臺南市政府都市更新及爭議處理審議會 99 年度第2次會議紀錄

案名 |擬定臺南市安平舊部落效忠街 58 號都市更新事業計畫

圖14 整修平面圖 S: 1/100 ☆

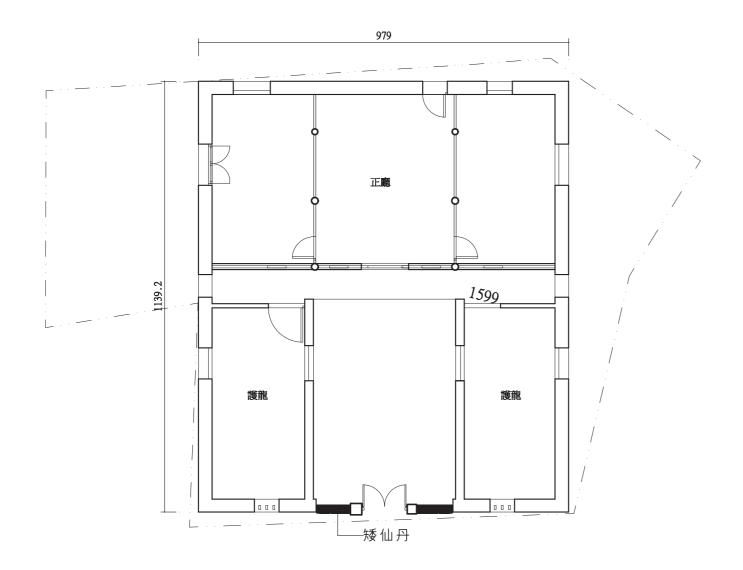
- 決議 二、圖面左護龍整修平面圖與現況平面圖有誤,相關圖說請更正。
 - 三、中庭地坪請地主代表人簽署同意書,同意開放公公眾使用後,始同意 施作。
 - 四、其餘照案通過。
